## 2 エンジン

変更項目のみ記載、記載なき項目は、既刊の  
新型車解説書・整備解説書を参照して下さ  
い。

### ■ 主要変更点

## — サーモカバー —

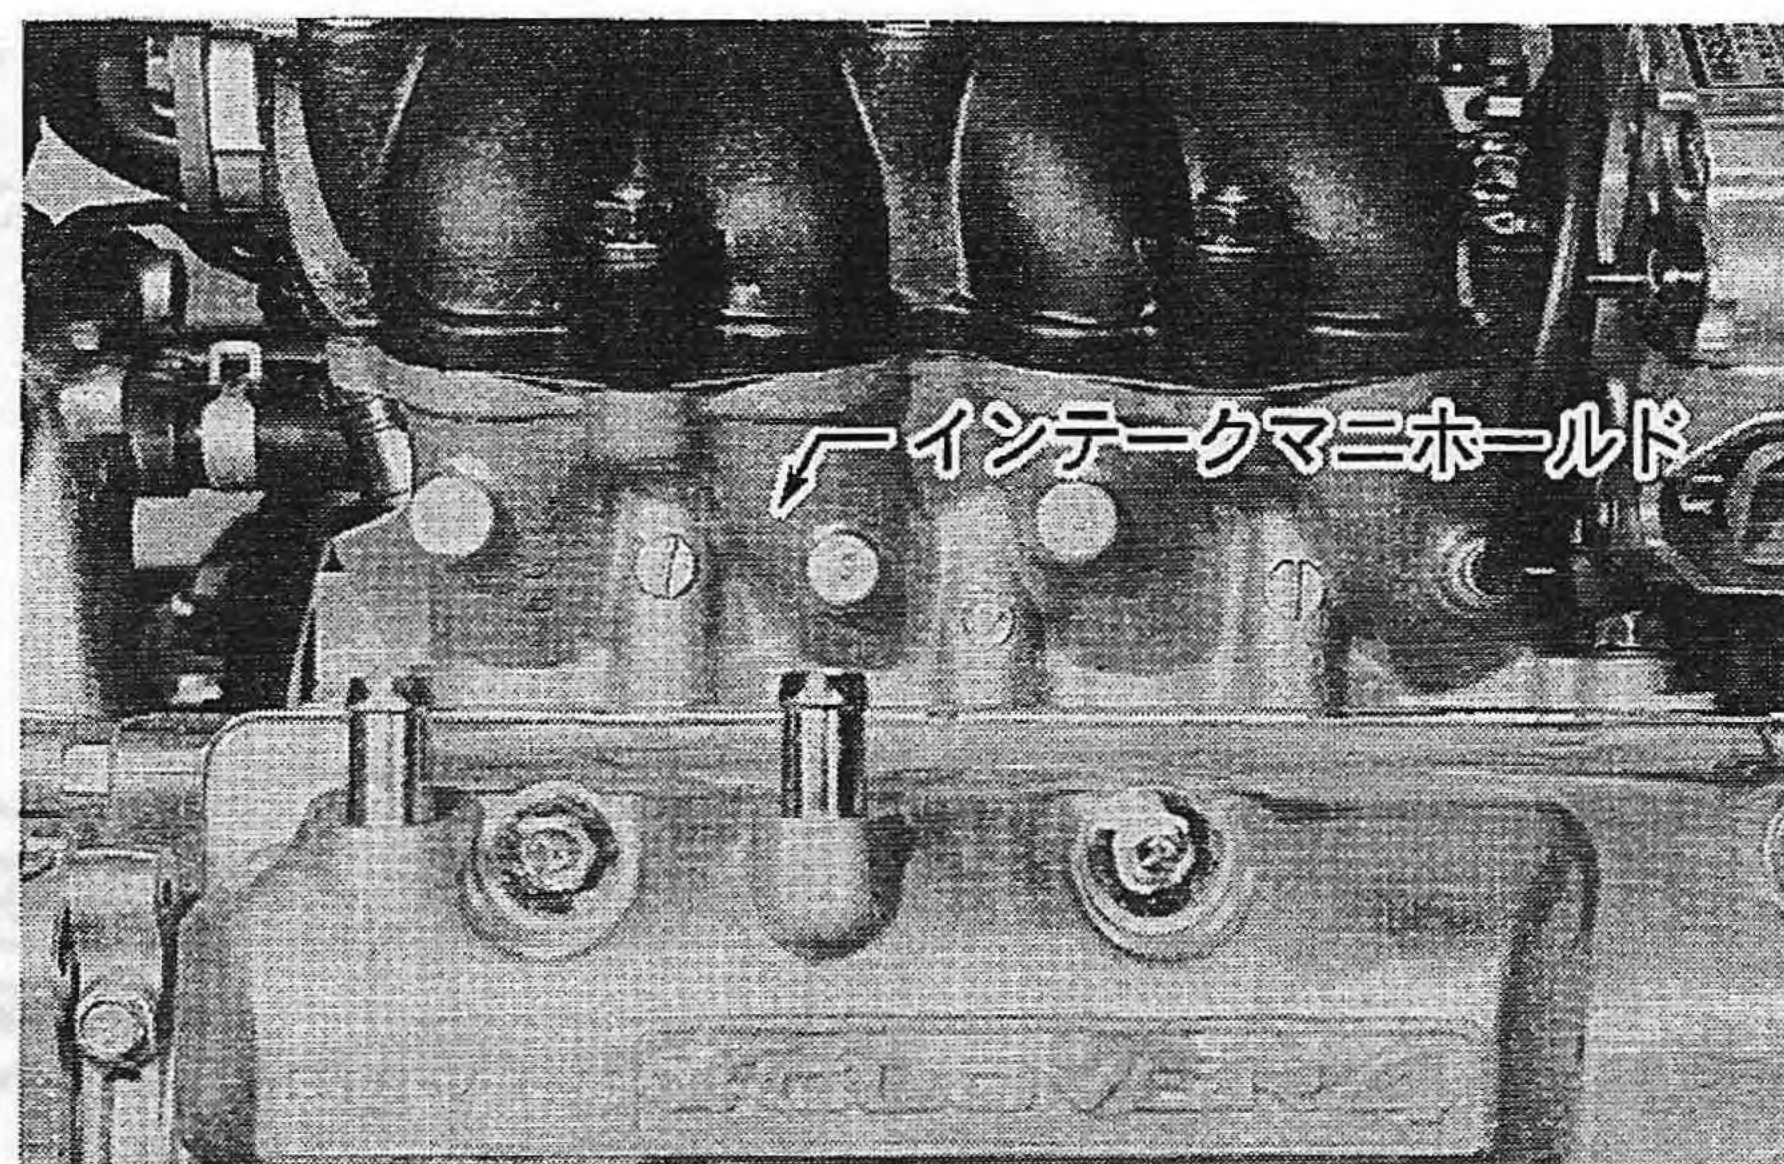
ラジエータファン制御をサーモスイッチによる制御からECU制御に変更した。これに伴い、サーモカバー上のサーモスイッチおよび取付用ネジ穴を廃止した。

## インテークマニホールドコレクタ

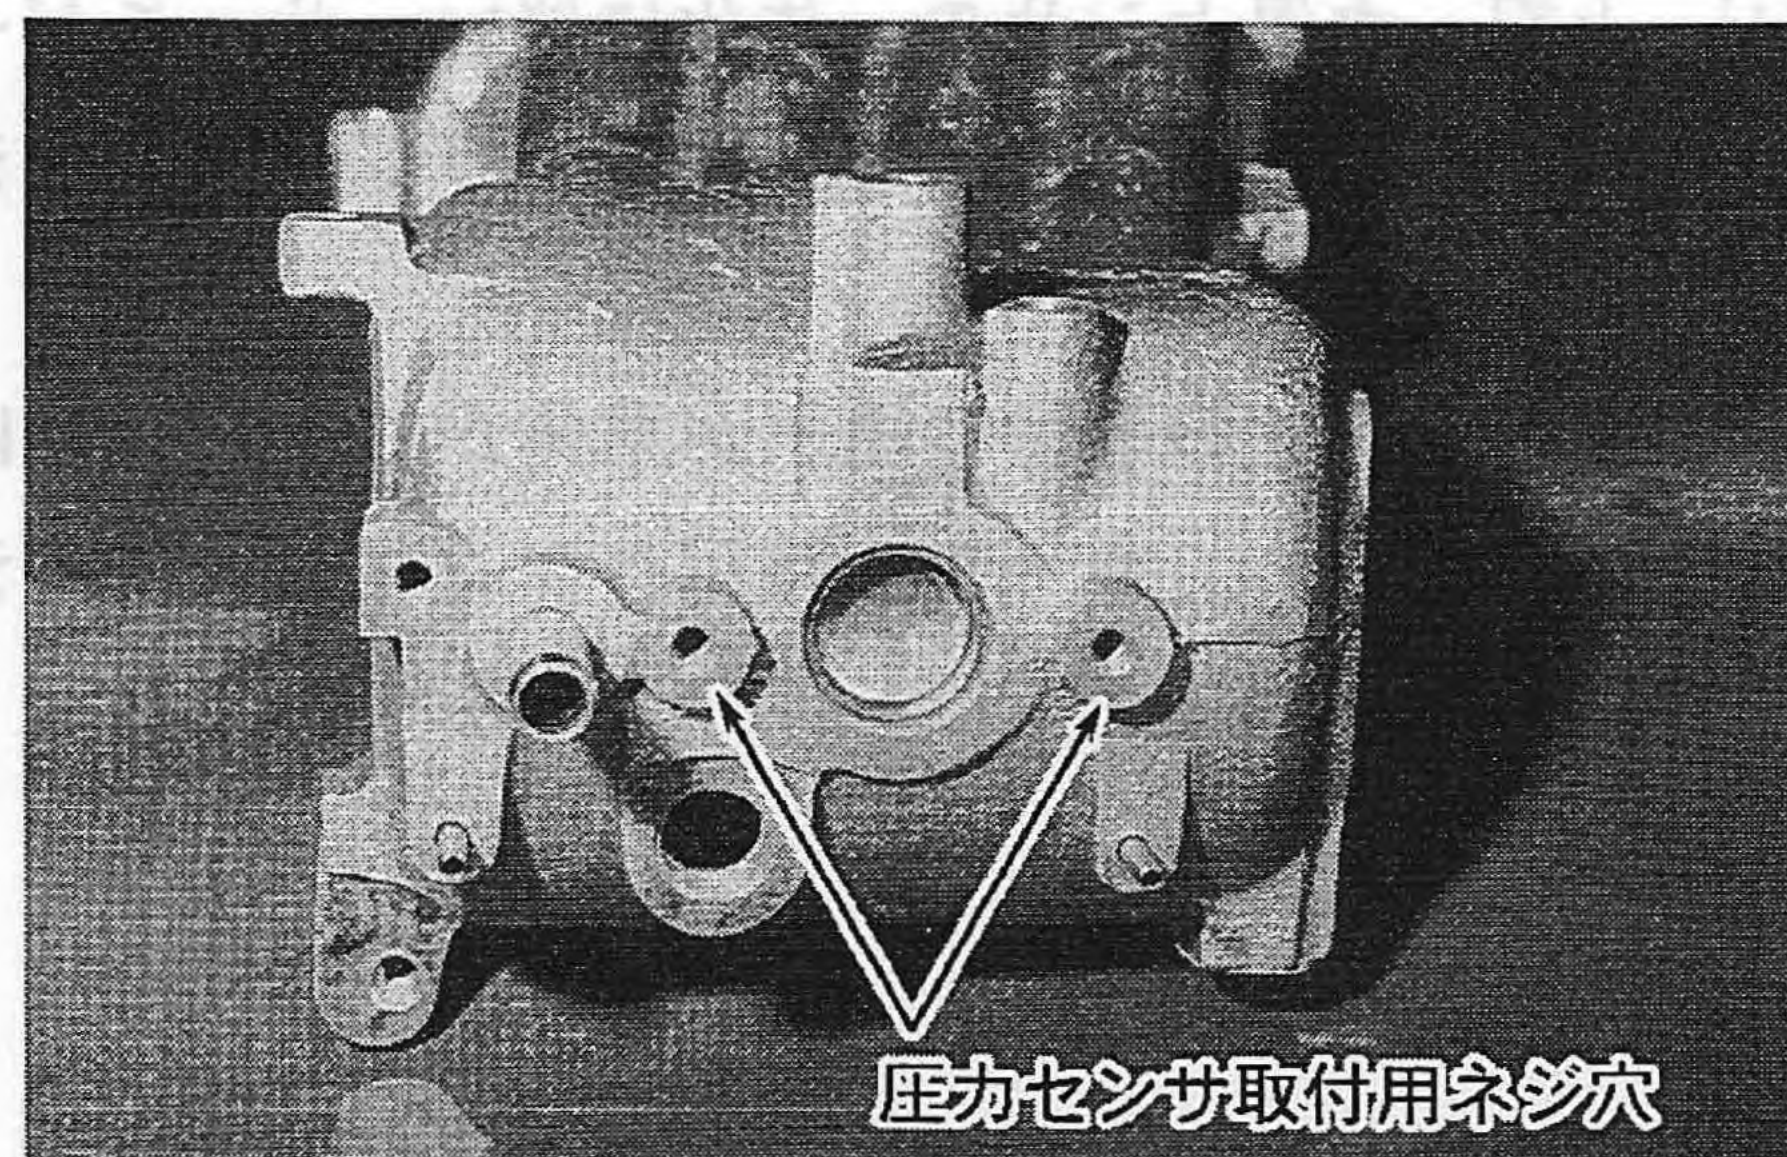
圧力センサ取付方法の変更により、インテークマニホールドコレクタのネジ穴位置を変更した。

また、インテークマニホールドステー取付用ボスの形状を変更した。

## &lt;SC-EMPI&gt;

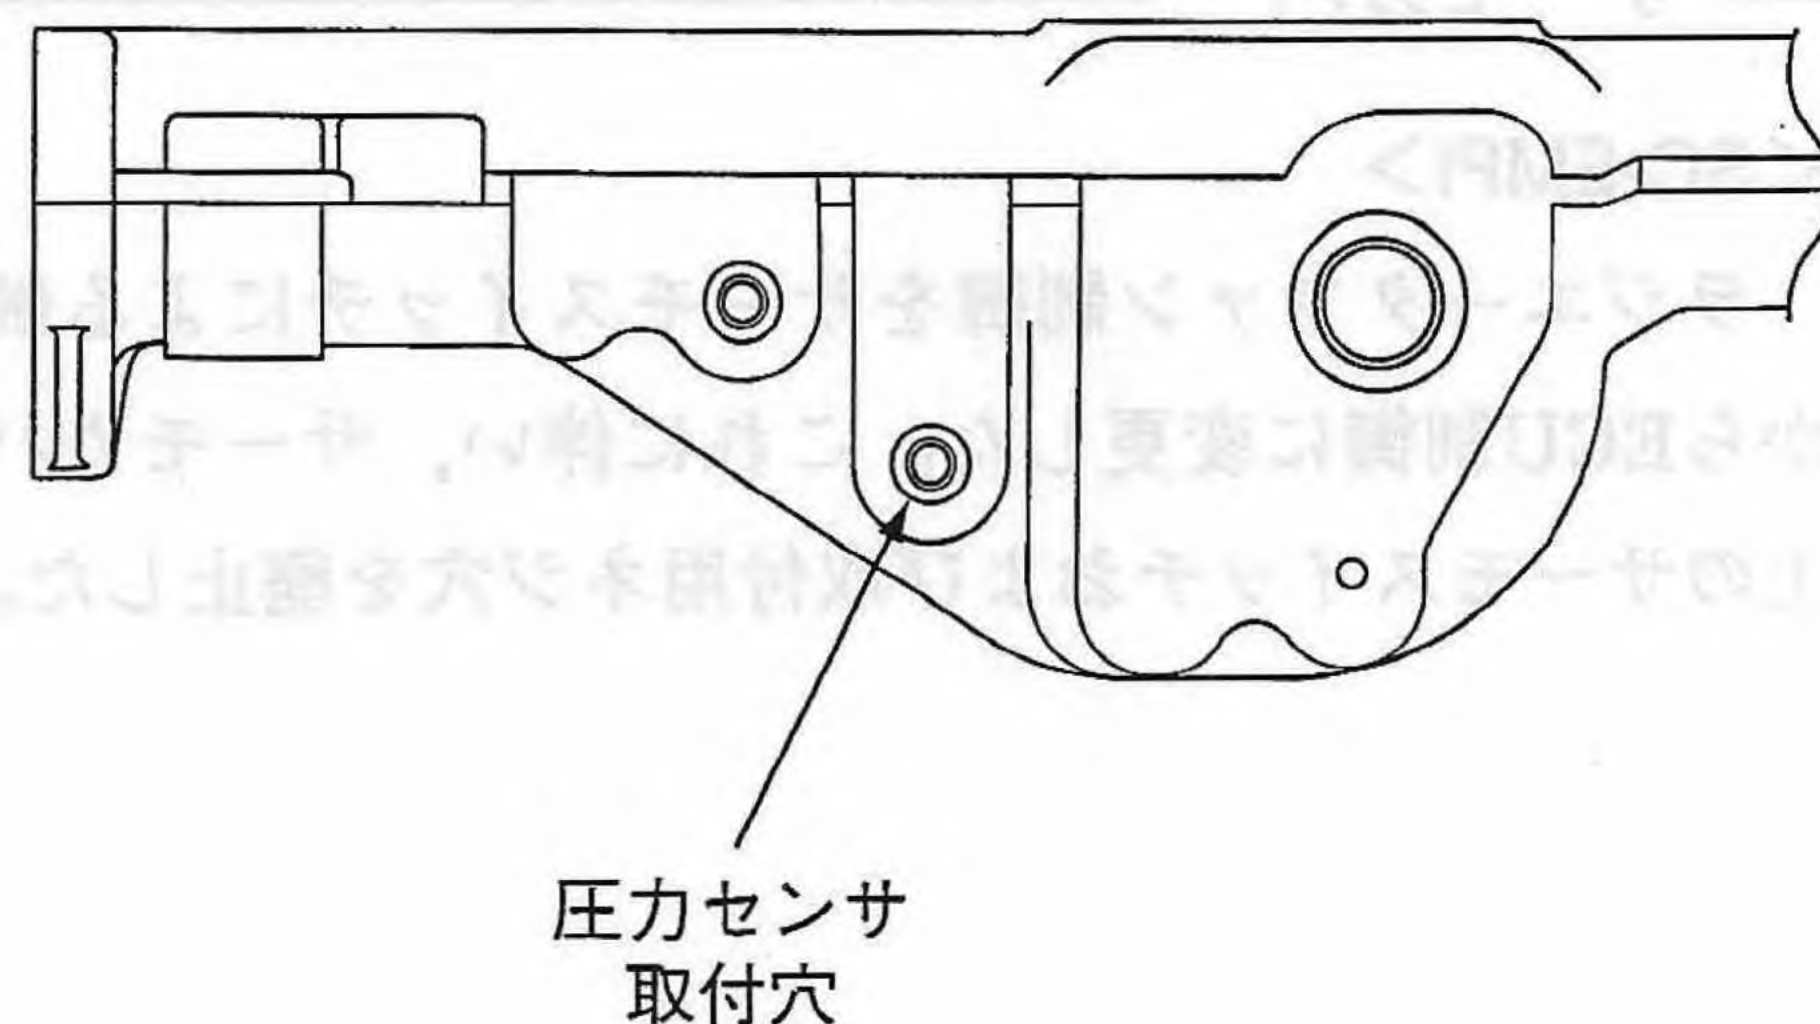
圧力センサの取付場所を、車体側からエンジンのインテークマニホールドコレクタに変更した。

これに伴い、圧力センサ取付用ネジ穴を追加した。

また、従来の圧力センサ～インテークマニホールドコレクタ間のバキュームホースは、廃止した。

## スロットルボディ

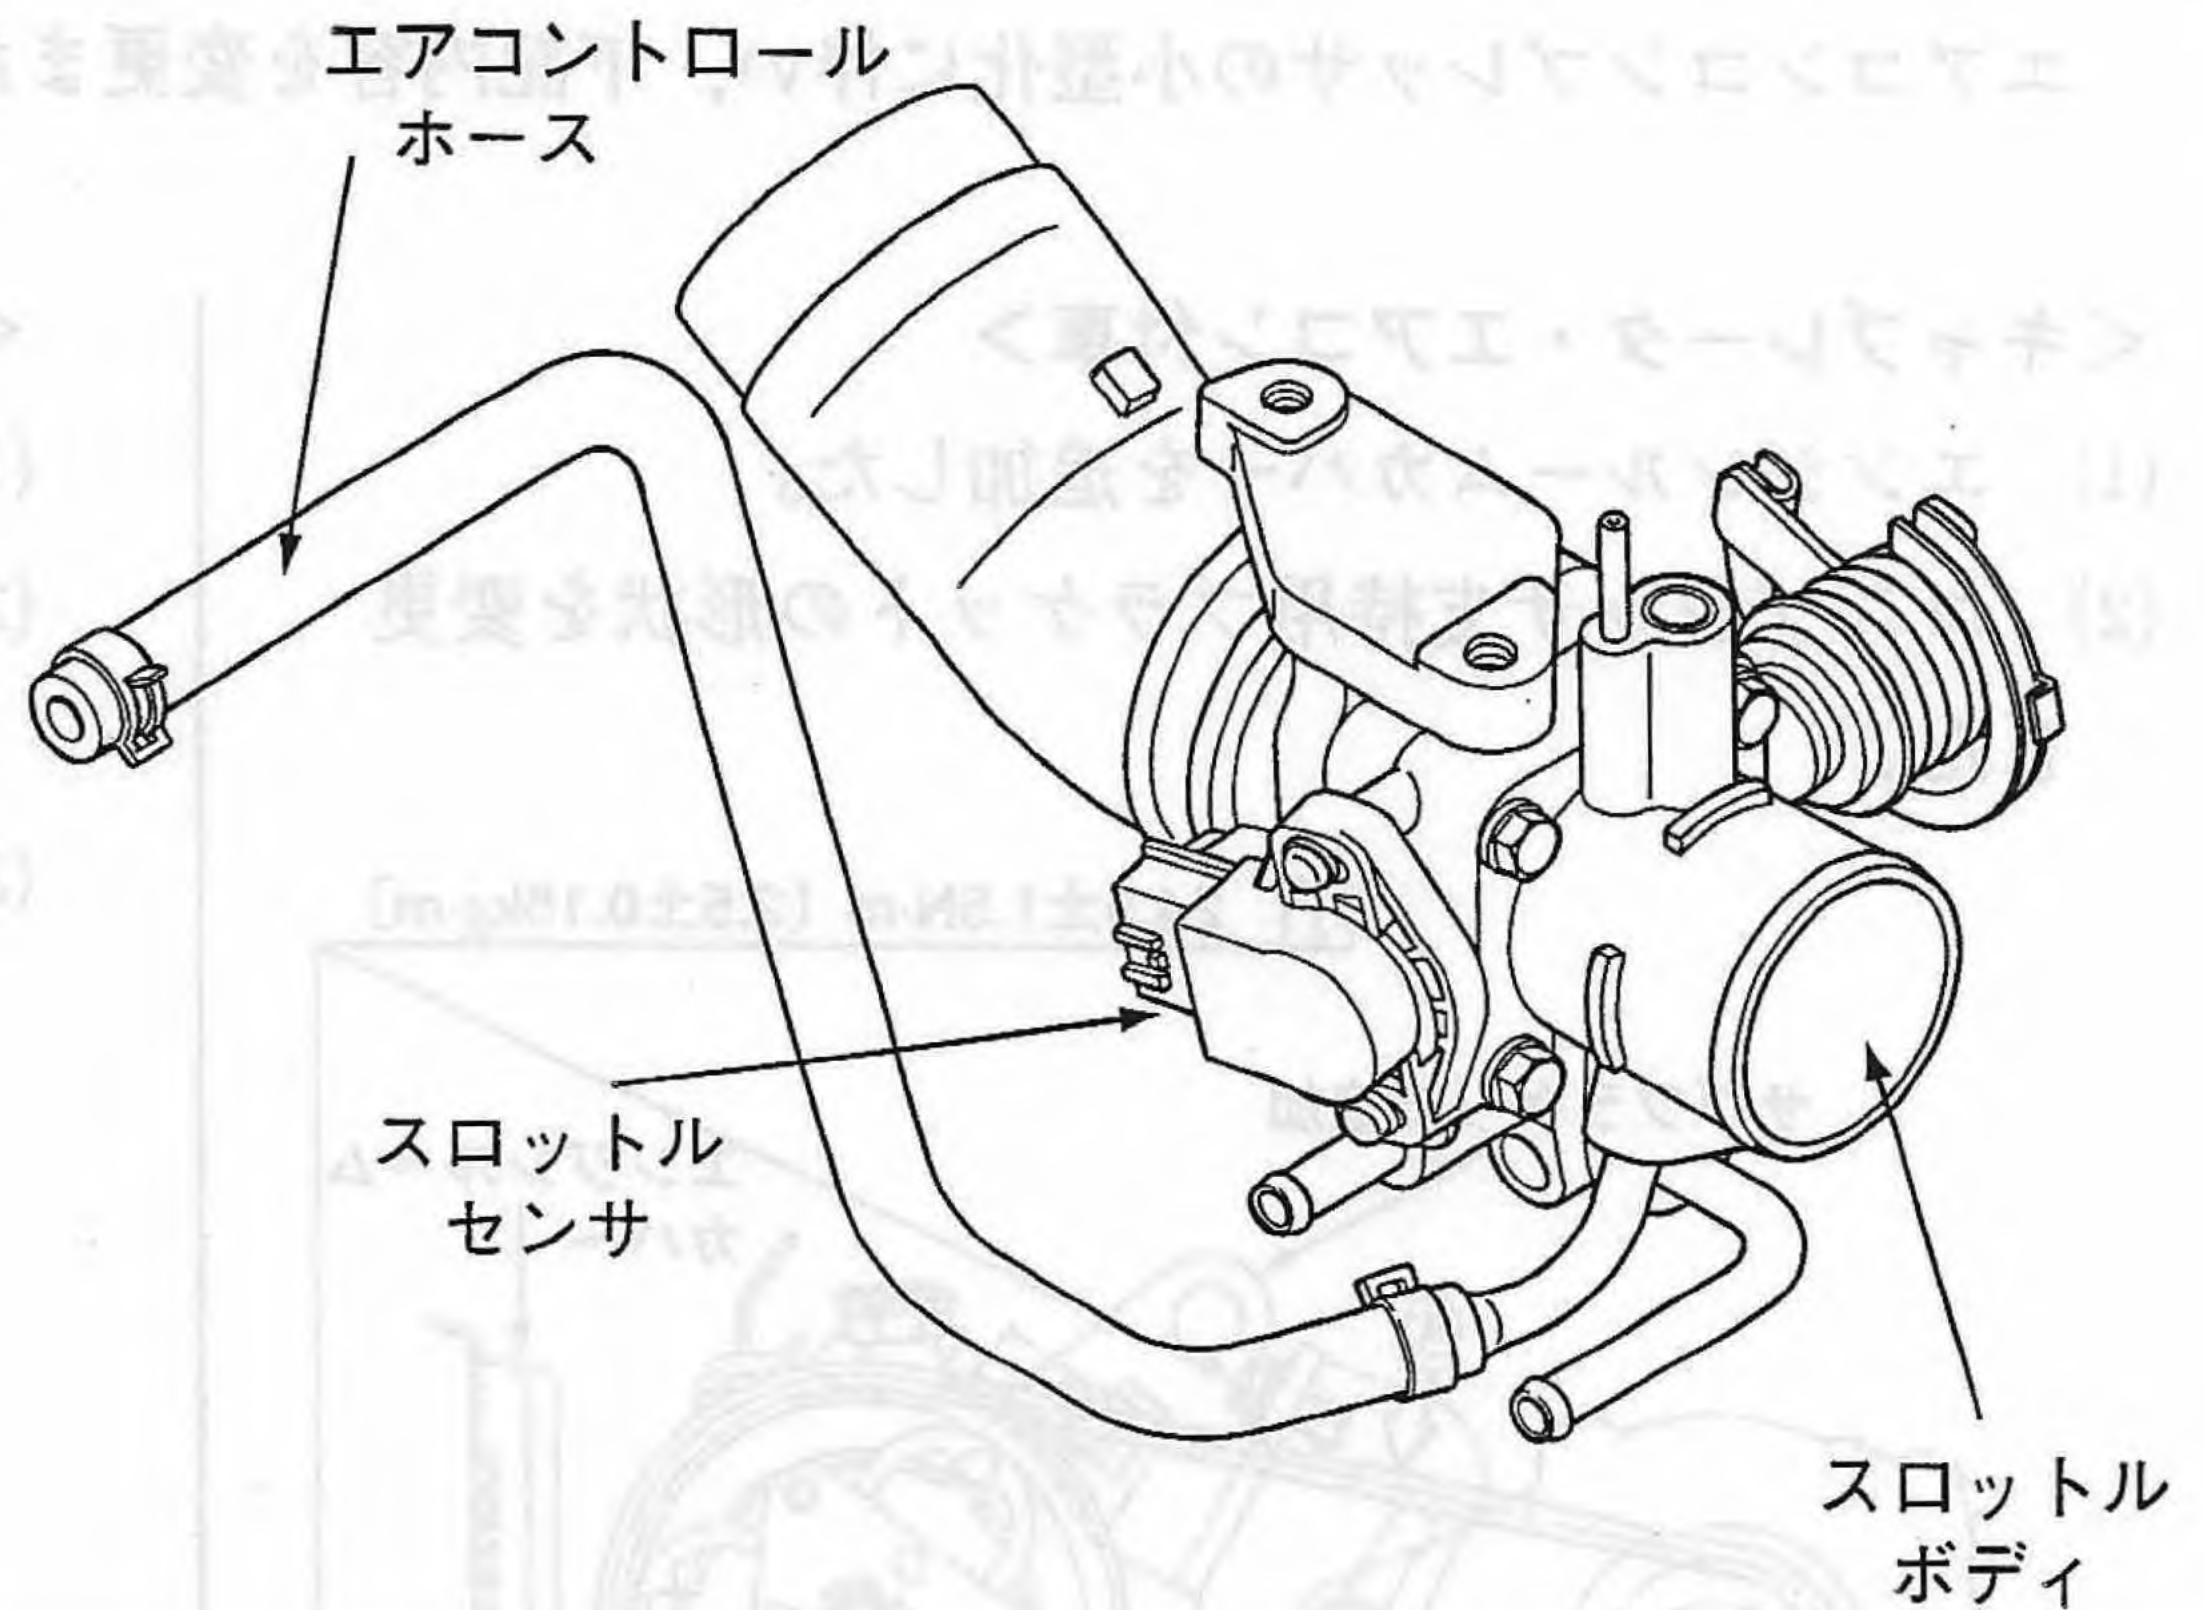
- (1) スロットルセンサを変更し、NA-EMPiエンジンと共用化した。これにより、コネクタは、3極（従来車は4極）になった。
- (2) 圧力センサの取付位置変更に伴い、エアコントロールホースの引廻しを変更した。
